1. Tektur vom 22.11.2018
zu den Planfeststellungsunterlagen

Unterlage / Blatt-Nr.: 8 / 3 T
Lageplan
Entwässerungsbereich 3
von Bau-km 2+490 bis 3+580
Maßstab: 1 : 2000

A 99 Autobahnring München
8-streifiger Ausbau AK München-Nord - AS Haar
Bauabschnitt II
AS Aschheim / Ismaning - AS Kirchheim
Betr.-km 31,800 bis 35,600

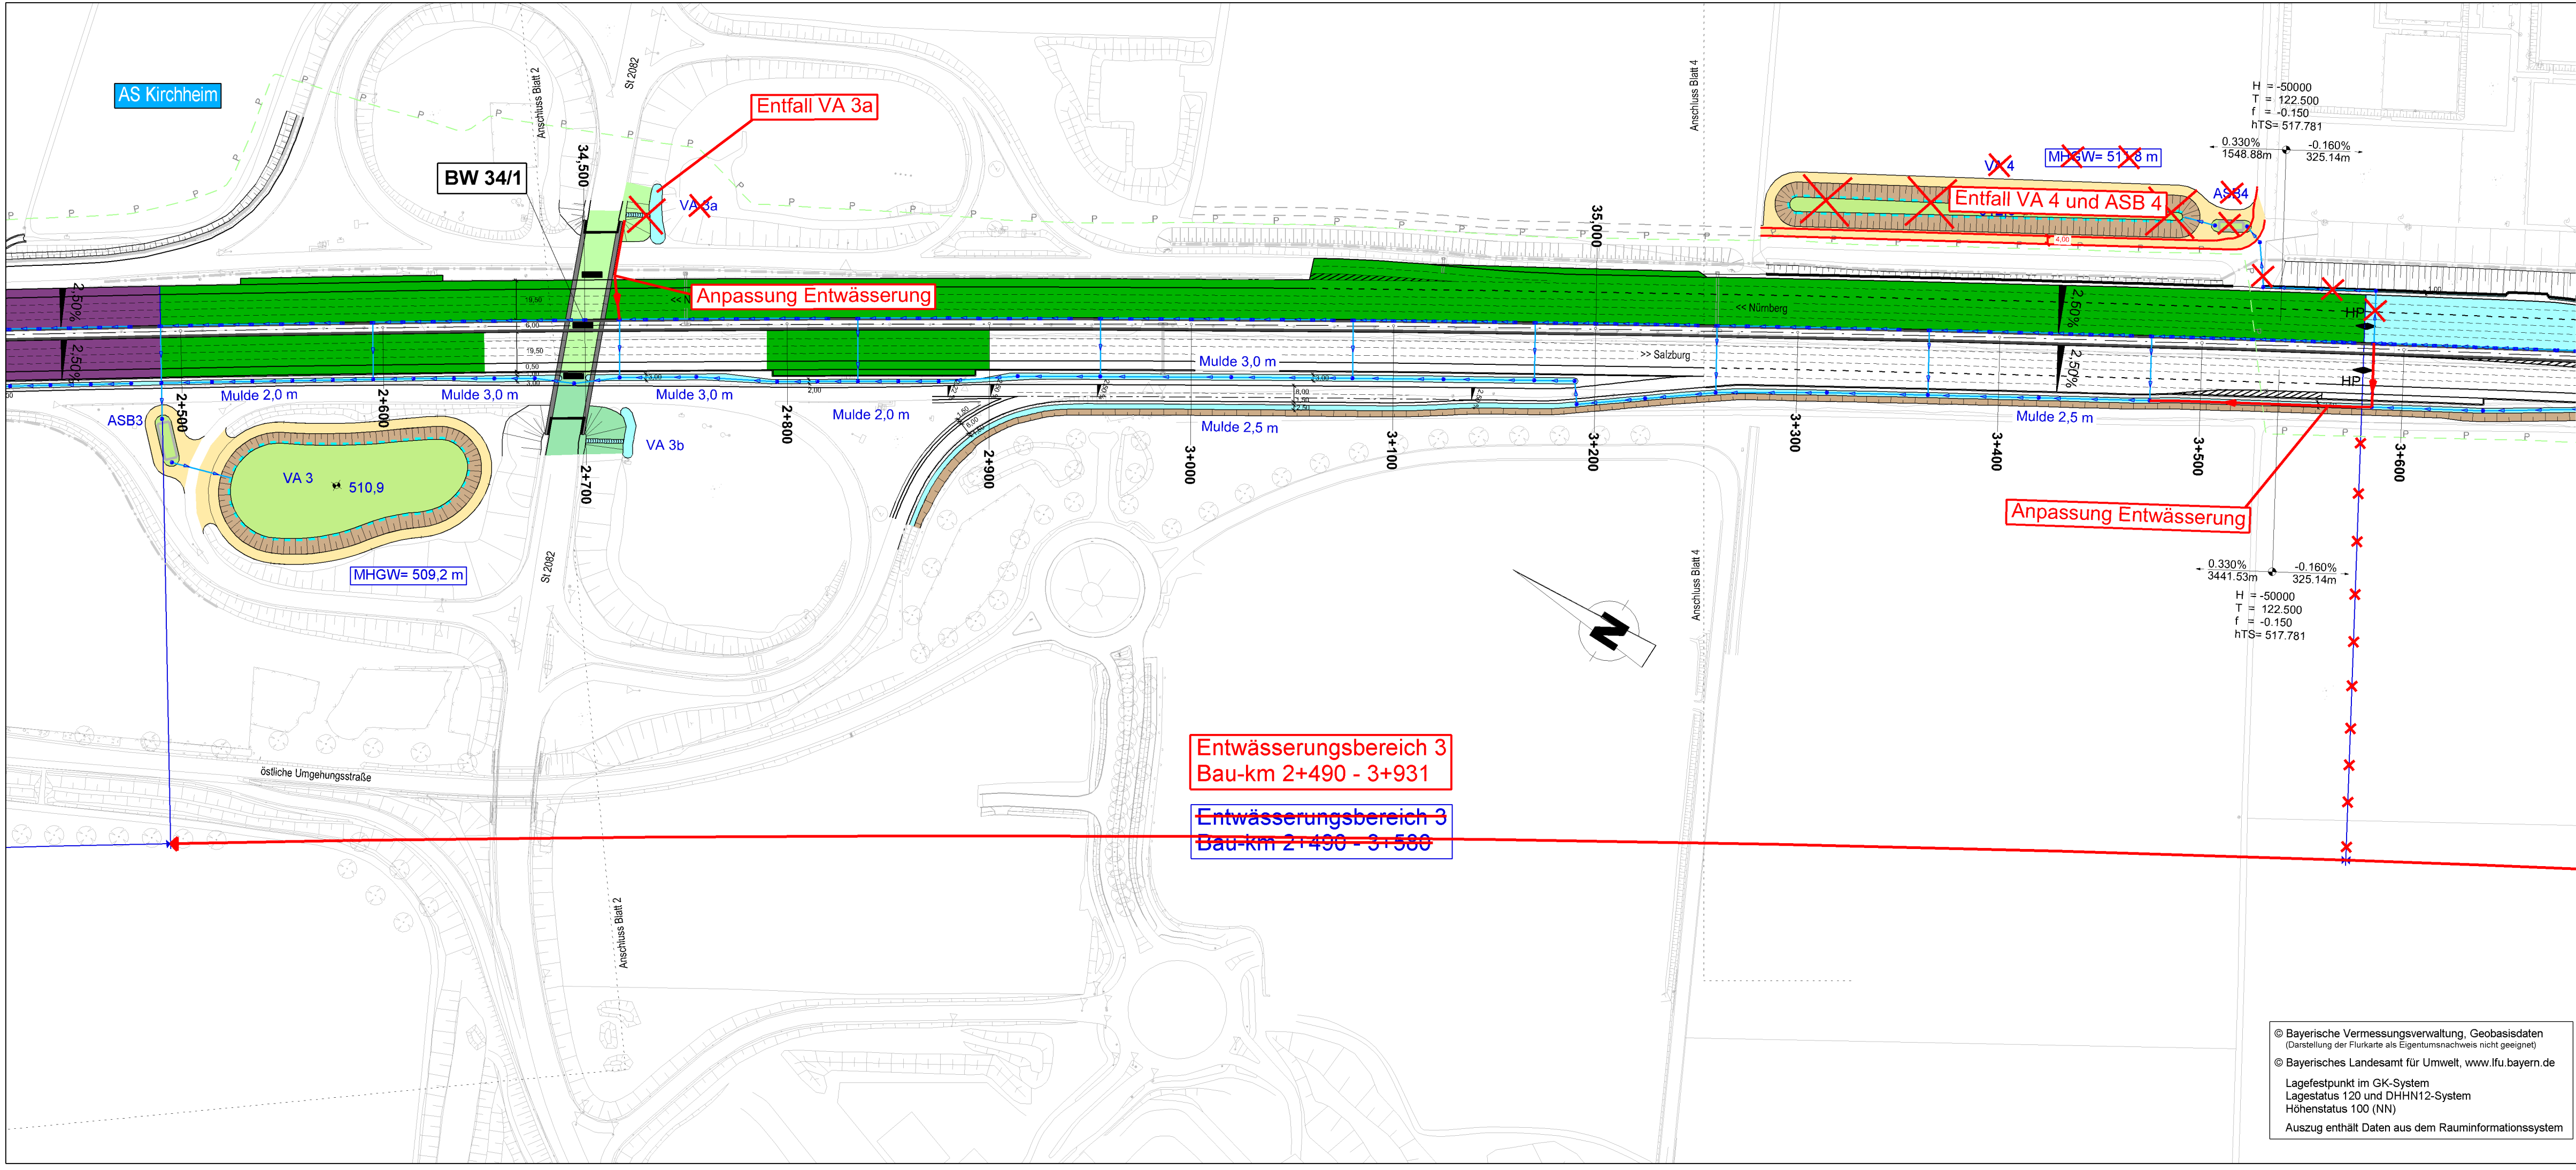
Nr.	Änderung gegenüber der Planfassung vom 24.01.2018
1	Entfall der Versickerungsanlage 4
2	Entfall der Versickerungsanlage 3a
3	Anpassung Sparten
